CONCEPTO TÉCNICO SOBRE NECESIDAD DE ESTUDIOS DETALLADOS DE AMENAZA Y RIESGO POR FENOMENOS DE REMOCIÓN EN MASA DENTRO DEL TRÁMITE DE LICENCIA URBANÍSTICA	Código:	GPR-FT-10
		Versión:	03
		Código Documental:

1.1 CONCEPTO TÉCNICO No. CT:	5507
1.2 ÁREA:	TÉCNICA Y DE GESTIÓN
1.3 COORDINACIÓN:	INVESTIGACIÓN Y DESARROLLO
1.4 REFERENCIA CRUZADA RADICADO FOPAE:	2009ER4289
1.5 RESPUESTA OFICIAL No.	RO-35587

2.1 SOLICITANTE:	CURADURÍA URBANA No. 5
2.2 PROYECTO:	Casa Unifamiliar Familia Suárez
2.3 LOCALIDAD:	1. Usaquén
2.4 UPZ:	14. Usaquén
2.5 BARRIO O SECTOR CATASTRAL:	Santa Ana
2.6 DIRECCIÓN:	Diagonal 109 No. 1-29*
2.7 CHIP:	AAA0102BCWF
2.8 MANZANA CATASTRAL:	53
2.9 PREDIO CATASTRAL:	02
2.10 ÁREA (m ²):	721.13
2.11 FECHA DE VISITA:	Abril 15 de 2009

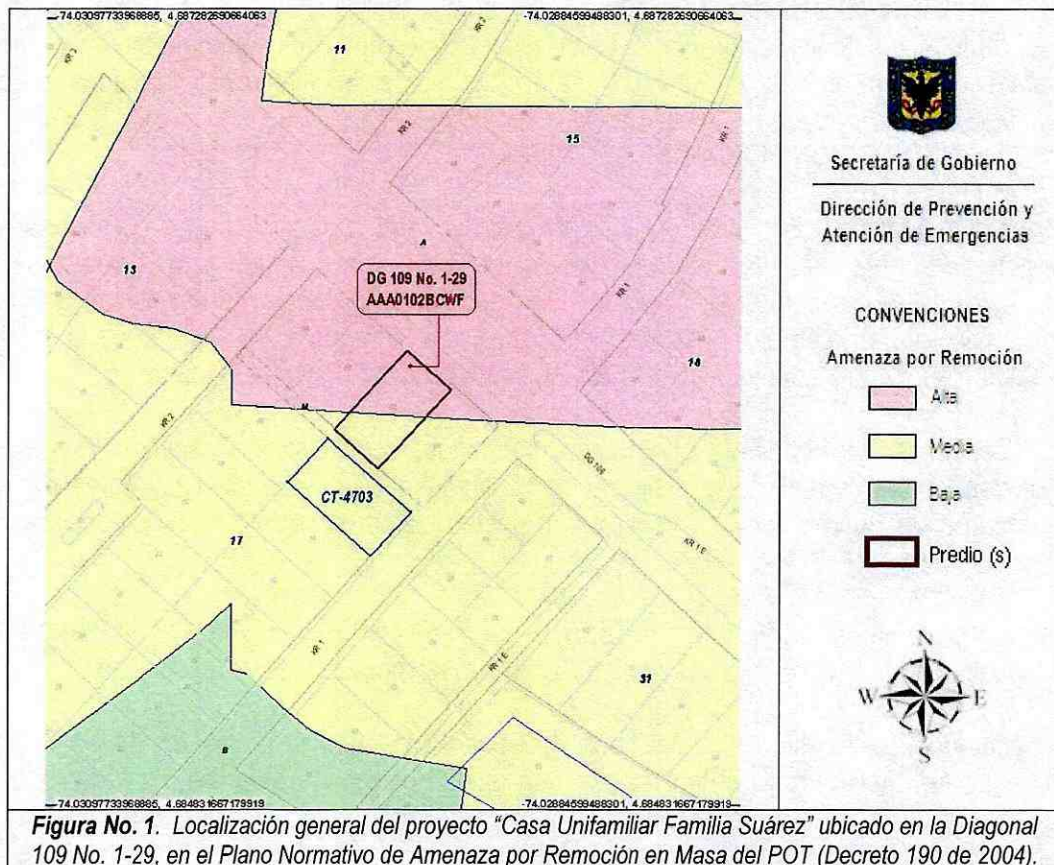
Conforme con el plano normativo de “Amenaza por Remoción en Masa” del Plan de Ordenamiento Territorial de Bogotá – POT, el sector donde se localiza el proyecto “Casa Unifamiliar Familia Suárez” ubicado en la Diagonal 109 No. 1-29, de la Localidad de Usaquén, se encuentra en una zona de AMENAZA MEDIA y ALTA por procesos de remoción en masa (Figura No. 1).

En el Sistema de Información para la Gestión de Riesgos y Atención de Emergencias de Bogotá – SIRE, se encontró el siguiente documento técnico relacionado con el sector donde se ubica el predio objeto de concepto técnico (ver Figura No. 1):

De acuerdo con lo anterior, en el sector inmediatamente aledaño al predio objeto del presente concepto técnico no hay reportes oficiales de procesos de remoción en masa activos que en el momento de la emisión de este concepto, puedan afectar la estabilidad del proyecto, o su entorno.

Fotografía No. 1. Predio donde se busca adelantar el proyecto "Casa Unifamiliar Familia Suárez" a construirse en la Diagonal 109 No. 1-29

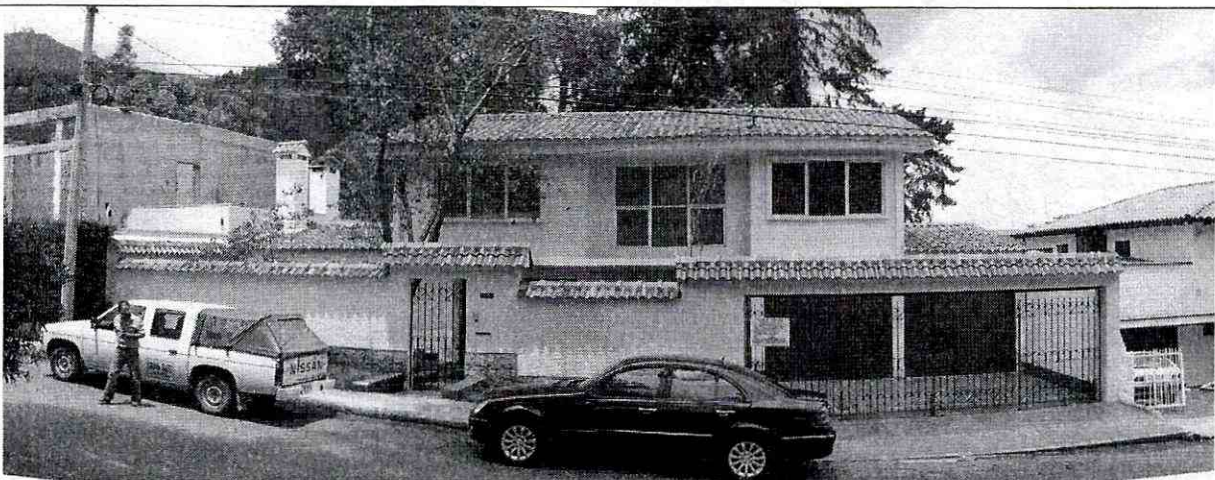
En el predio objeto del presente concepto técnico, se encuentra construida una (1) edificación de dos (2) pisos en mampostería, sin embargo no fue posible identificar si ésta se encuentra confinada o no, ya que la inspección visual sólo se pudo adelantar en el exterior de la vivienda. En el momento de la vista técnica adelantada, la edificación no presenta evidencias de daños o patologías estructurales asociadas a la presencia de procesos de inestabilidad (Fotografía No. 1).

En el momento de la verificación de campo adelantada no se evidenciaron condiciones o elementos que permitan inferir la presencia de procesos de inestabilidad geotécnica activos en el área del proyecto o sus zonas aledañas.

Fotografía No. 2. Vista sobre la Diagonal 109 hacia el oriente.

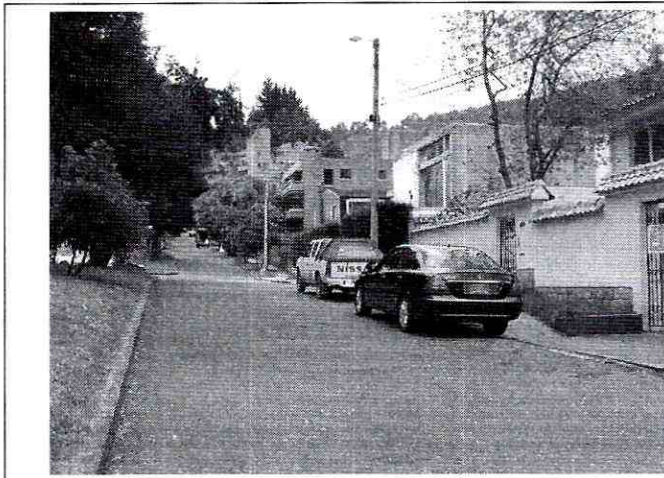
La zona donde se busca desarrollar el proyecto presenta actualmente un uso de suelo urbano con edificaciones de tipo residencial. Corresponde con un sector consolidado con densidad de construcción alta, contando con vías pavimentadas (Fotografía No. 2); asimismo, el sector cuenta con sistemas de recolección de aguas lluvias y aguas residuales. En la zona se encuentran edificaciones de dos (2) pisos de altura en su mayoría, en un terreno con pendiente local, predominantemente baja.
